# 島根原子力発電所 2号炉 格納容器フィルタベント系について

令和 2 年 2 月  
中国電力株式会社

## 4. 審査会合での指摘事項に対する回答

図2 計装設備 概略構成図

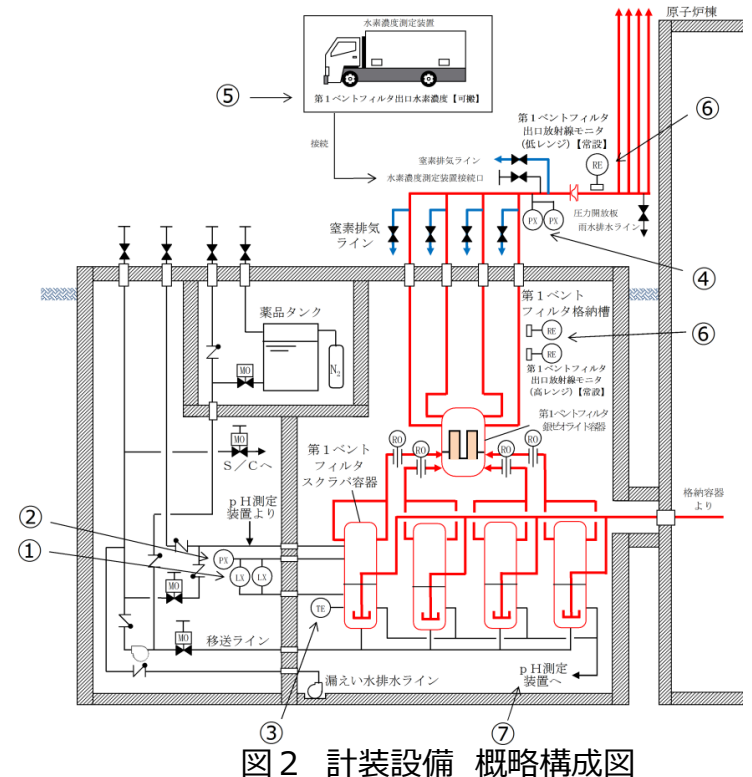
項目	変更概要
計装設備に関する変更	<ul style="list-style-type: none"> <li>➤ 重大事故等の系統運転時，事故収束時に使用するスクラバ容器温度計及び第1ベントフィルタ出口放射線モニタ（低レンジ）の位置付けを自主対策設備から重大事故等対処設備とした。</li> <li>➤ 系統待機時のみに使用するスクラバ水 pH計の位置付けを重大事故等対処設備から自主対策設備とした。</li> </ul>

図91-1 ベント実施に係る対応の流れ

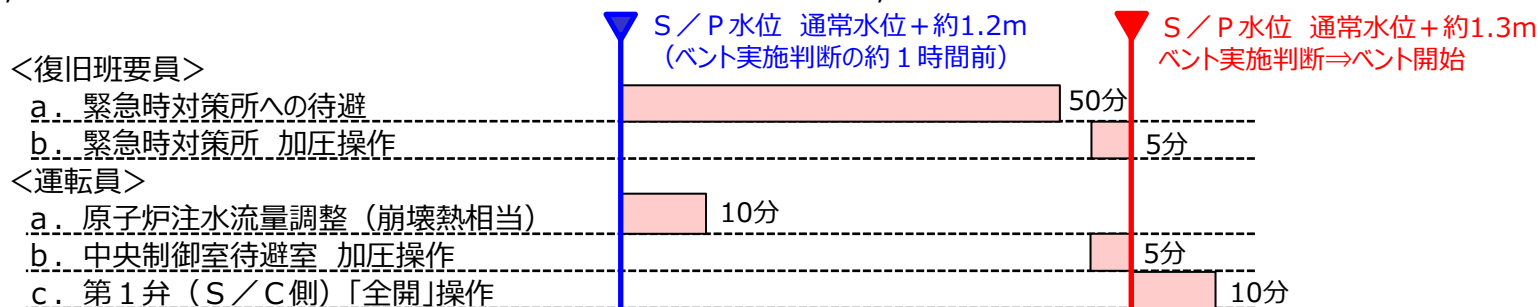
実施・判断フローにおいて要員の「退避完了」をフロー要素とすることについて再検討し、説明すること。

➤ 炉心損傷後ベントを行う状況では、格納容器フィルタベント系による格納容器過圧破損防止が最優先であり、ベント実施に備えて緊急時対策本部の指示により緊急時対策要員の待避は行いが、サプレッション・プール通常水位+約1.3m到達によりベント実施を判断した時点で速やかに格納容器ベントを実施する。

- ・炉心損傷後ベントを実施する状況では、事故対応 (可搬型設備の準備作業等) に必要な要員以外は事前に構外へ待避させる運用としており、ベントを実施する際に緊急時対策所に待避を行うのは事故対応で発電所構内にいる緊急時対策要員である。
- ・復旧班要員は、サプレッション・プール通常水位+約1.2mに到達 (ベント実施判断の約1時間前※1) 後から緊急時対策所への待避を開始するため、ベント実施判断までに余裕をもって待避可能である。また、ベント実施前に緊急時対策所の加圧操作を実施する。
- ・運転員は、サプレッション・プール通常水位+約1.2mに到達 (ベント実施判断の約1時間前※2) 後から原子炉への注水流量調整 (崩壊熱相当) を行い、ベント実施前に中央制御室待避室へ移動 (ベント操作を行う運転員を除く) し、中央制御室待避室の加圧操作を実施する。
- ・ベント実施判断後、運転員は速やかに第1弁を開操作することによりベントを開始する (ベント操作を行う運転員は中央制御室又は現場でのベント操作実施後に中央制御室待避室へ移動)

以上のとおり、ベント実施を判断するサプレッション・プール通常水位+約1.3m到達までに復旧班要員及び運転員の待避を実施し、ベント実施判断以降は速やかにベントを開始する運用とすることから、要員の「待避完了」は要素としない。

サプレッション・チェンバ断面図

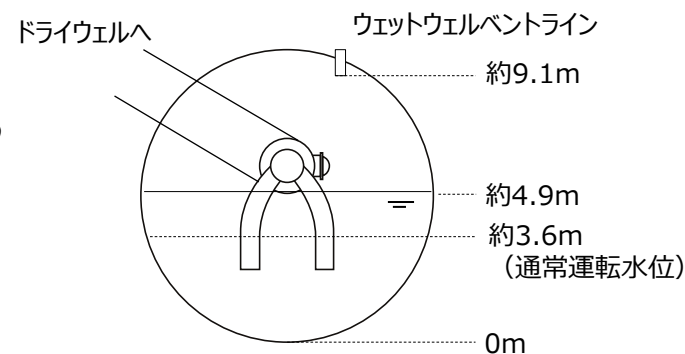
R P V内に注水またはS / Cに流入する流体について検討し説明すること（容器形状を踏まえ体積に  
関した評価を行うこと）。

有効性評価のうち，格納容器過圧・過温破損モード（大LOCA + SBO + ECCS機能喪失）において，サプレッション・プール水位が通常水位 + 約1.3mに到達するまでの格納容器への注水量（配管破断に伴う原子炉からの漏水含む）の内訳を表98-1に示す。

サプレッション・プール水位が通常水位 + 約1.3mに到達した時点で格納容器スプレイを停止し，その後速やかにウェットウェルベントを実施する場合，ベント時のサプレッション・プール水位は約4.9mであり，ウェットウェルベントライン下端（約9.1m）に対して余裕がある。

このとき，サプレッション・プールの水が全て減圧沸騰するという保守的な仮定により水位上昇を評価すると，ベント時のサプレッション・プール水位は，約4.9mに対して減圧沸騰により若干上昇するが，ほぼ変化はない。

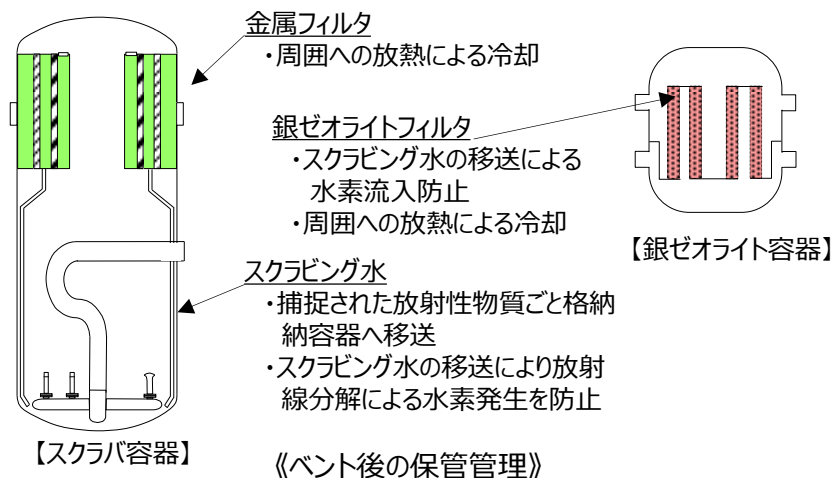
- 指摘事項 (第251回審査会合 (平成27年7月21日) )  
使用後において大気開放状態となっているフィルタベント系について、残存物質等の影響も考慮した保管管理について検討すること。

- 格納容器フィルタベント系使用後は、スクラビング水を格納容器へ移送し、スクラビング水に捕捉された放射性物質が環境へ放出しないよう気中保管とする。なお、スクラバ容器内にスクラビング水が保管されていたとしても、後段の金属フィルタにより、スクラビング水から環境への放射性物質の放出を防止可能であるが、放射性物質の放出口リスクを更に低減するため、スクラビング水を格納容器へ移送する。
- 金属フィルタは、捕捉したエアロゾルの崩壊熱が周囲への放熱によって十分冷却されるため、過熱による放射性物質の再浮遊は生じない。

- 格納容器フィルタベント系使用後は、気中保管とする。銀ゼオライトからのよう素の再揮発は、400℃以上の高温かつ、数時間程度水素を通気した場合に起こることが知られていることから、上述のとおり、スクラビング水を移送することで、放射線分解により発生する水素を銀ゼオライトフィルタに流入しないようにし、ガス状放射性よう素の再揮発を防止する。  
なお、捕捉したガス状放射性よう素の崩壊熱が周囲への放熱によって十分冷却されるため、温度の観点からもガス状放射性よう素の再揮発は生じない。

図104-1 格納容器フィルタベント系 主ライン概略構成図

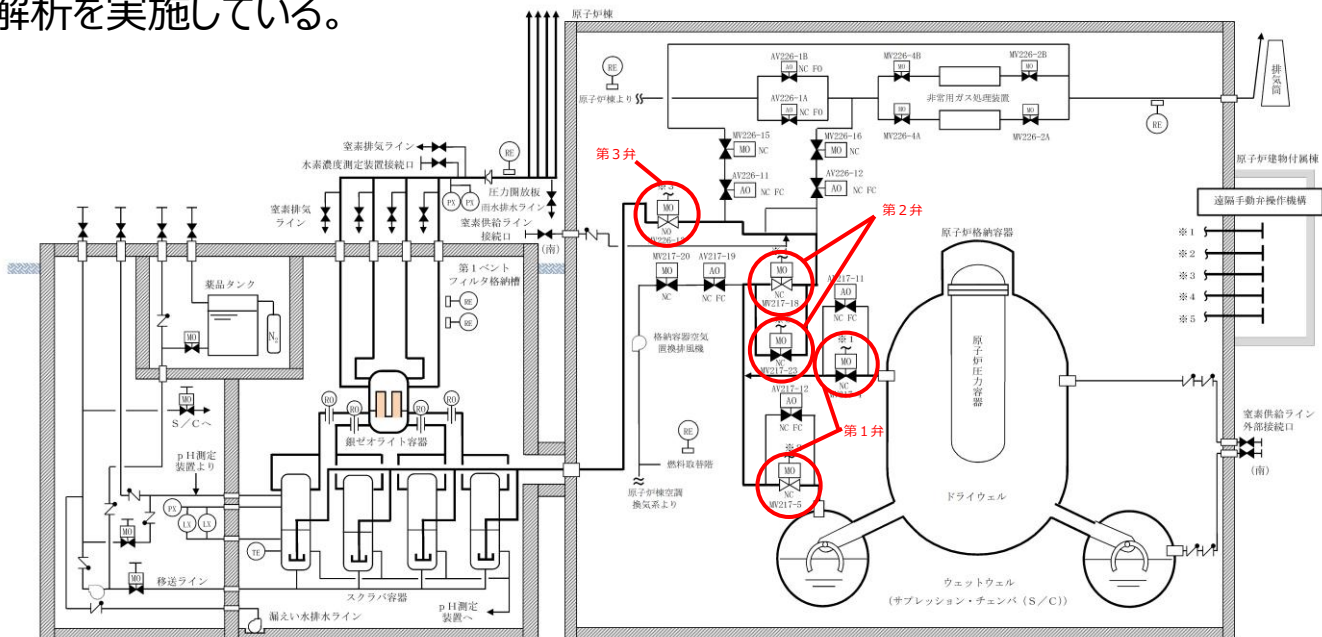
- 指摘事項 (第742回審査会合 (令和元年7月9日))  
 フィルターベントの開操作について、弁開度と必要流量の関係について整理した上で、解析上、実運用における妥当性を説明すること。
- 回答  
 格納容器フィルタベント系のベント弁は新設した弁であり、ベント弁 (第3弁) は通常運転中より全開運用としており、ベントを実施する際は、ベント弁 (第1弁及び第2弁) を全開とする。  
 格納容器フィルタベント系の設計流量 (9.8kg/s (格納容器圧力0.427MPa[gage]において)) は、これらのベント弁を全開とすることを前提としていることから、ベント弁 (第1弁及び第2弁) を全開とすることを手順に定めている。また、有効性評価解析においてもベント弁を全開することを条件として解析を実施している。
